Wir errichten z.Zt. ein Einfamilienhaus und neben dem mit Ziegeln eingedeckten Satteldach existieren zwei Flachdächer zur Abdeckung auskragender Betondecken. Die Planung (LP 1-8) und Überwachung obliegt dem Architekturbüro ----- .

2. Problemstellung

Abbildung 1

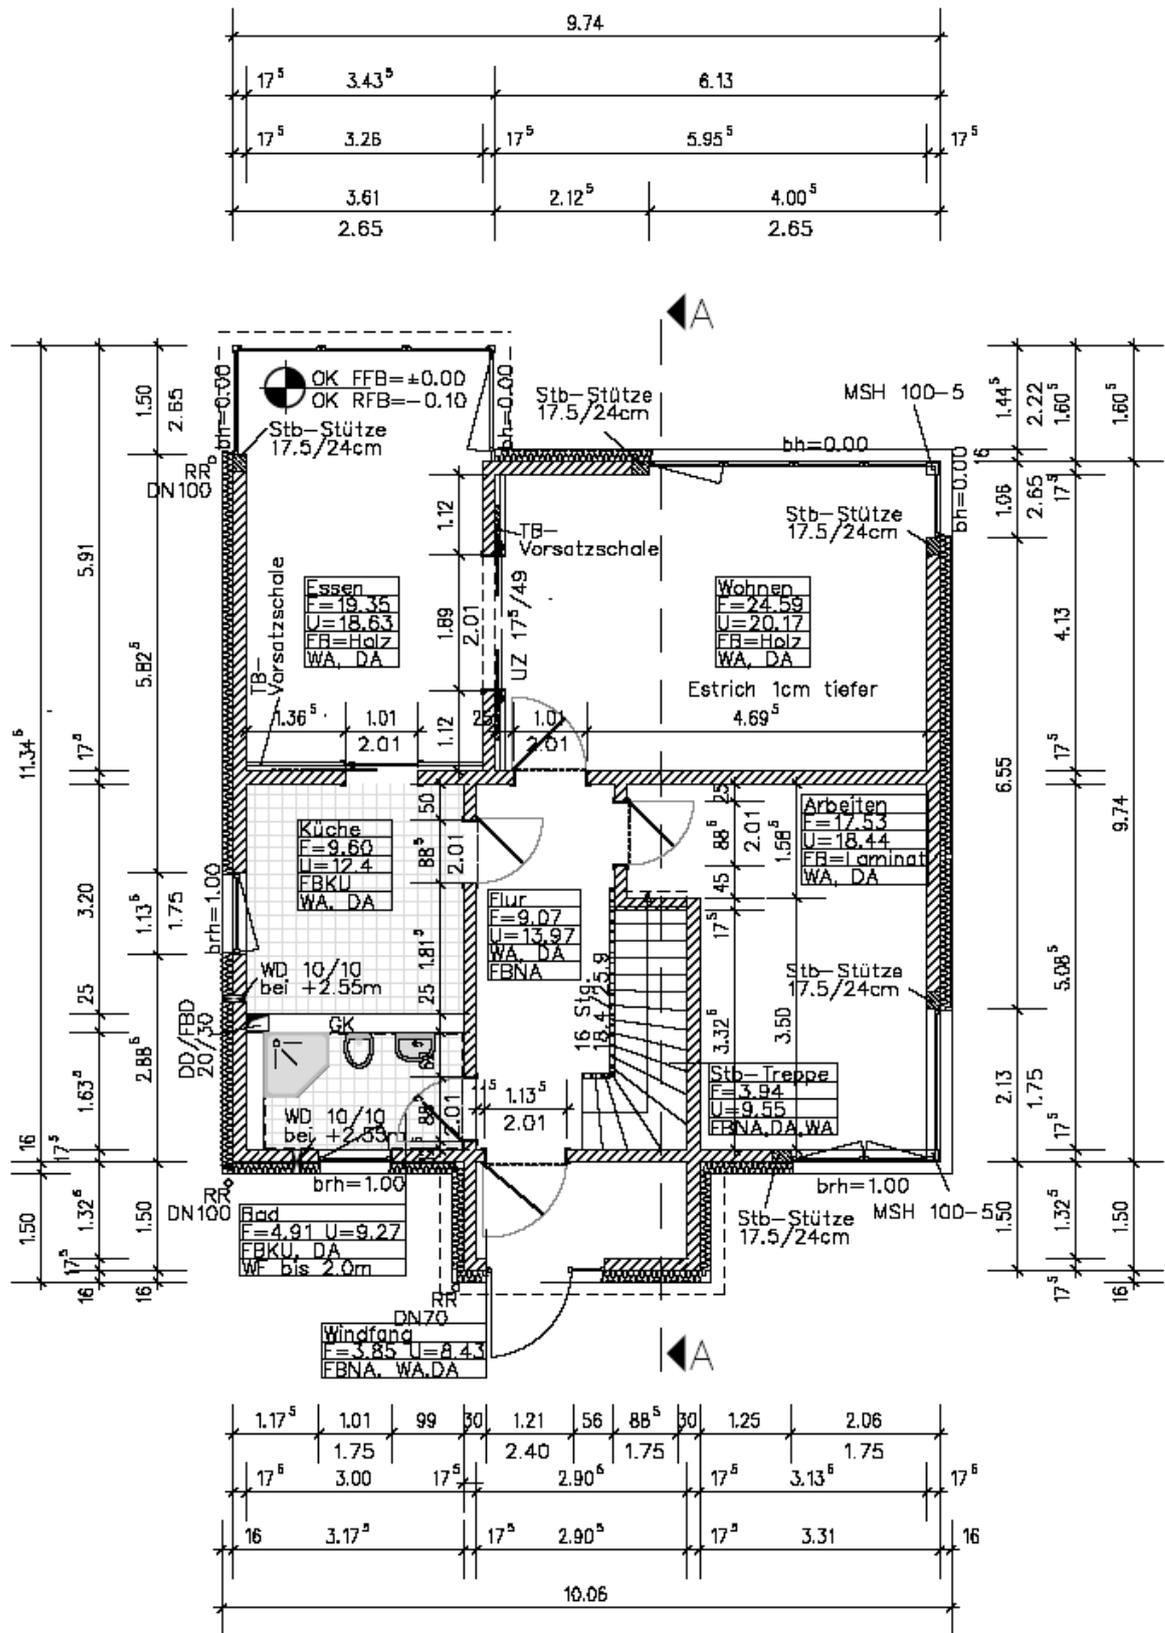
- Dem überwachenden (und planenden) Architekten ist die aktuelle Realisierung noch unbekannt.

Abbildung 2 Werkplanausschnitte (Seitenansicht bzw. geschnittene Seitenansicht)

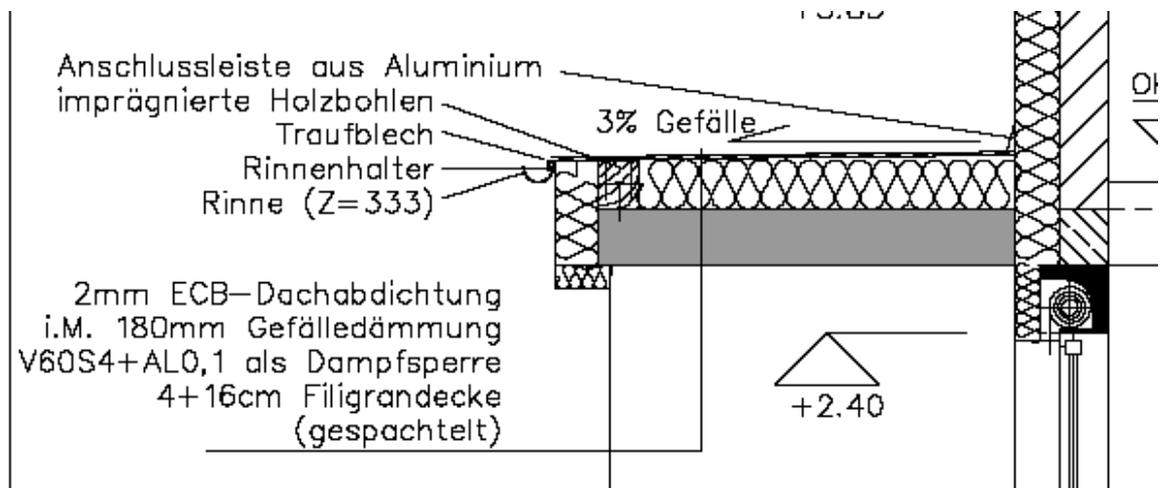
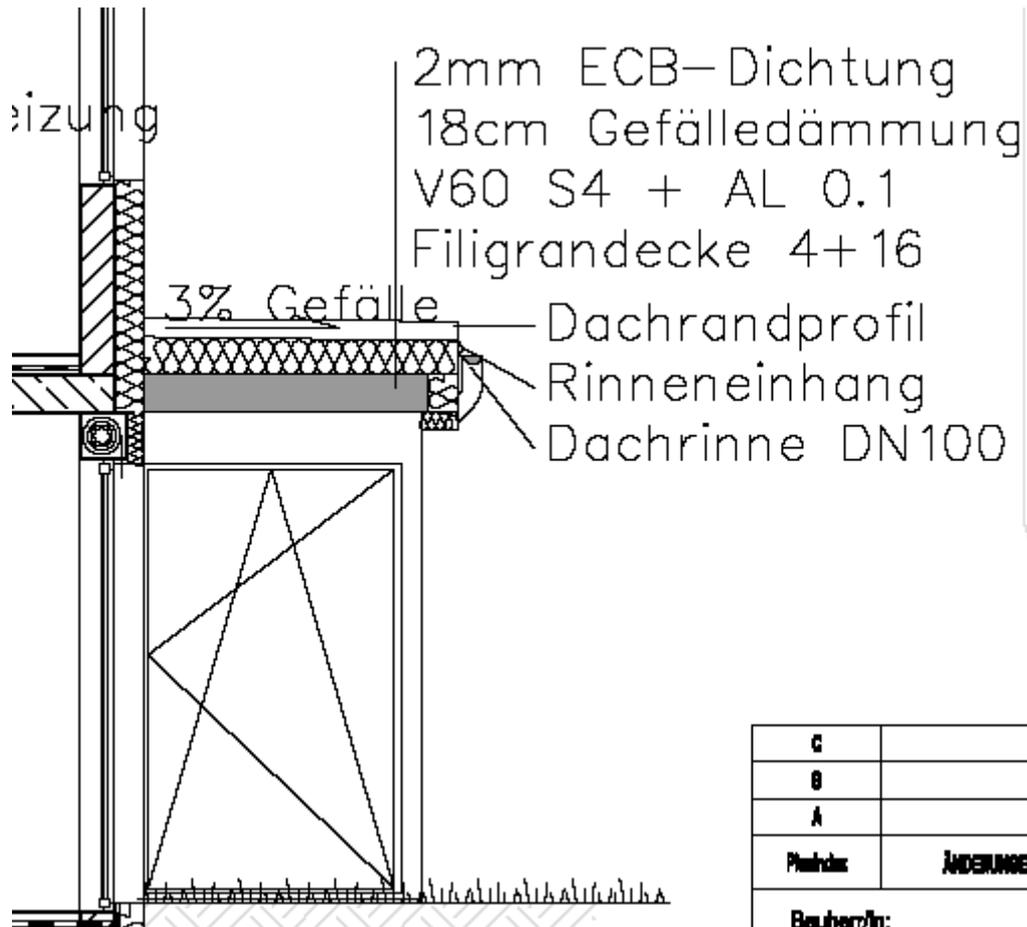
Warum ist entgegen dem Werkplan eine Holz (OSB / Schichtholz?) – Platte durchgehend auf der Dämmung bzw. unter der Dachabdichtung ?

Die Dämmung ist geplant als 18 cm starke Dämmung mit Zulage als Gefälledämmung (3% Neigung), heißt das jetzt 18 cm an der (vermuteten) Innenkant der Bohle und ca. 22,5 cm an der Seite zum Gebäudeanschluss oder heißt das 18 cm im Mittelwert (16...20 cm)? Hintergrund der Frage: selbst mit gutem Willen ist die vermutete Höhe der Dämmung an der Innenseite der (vermuteten) Bohle nur 15 cm hoch.
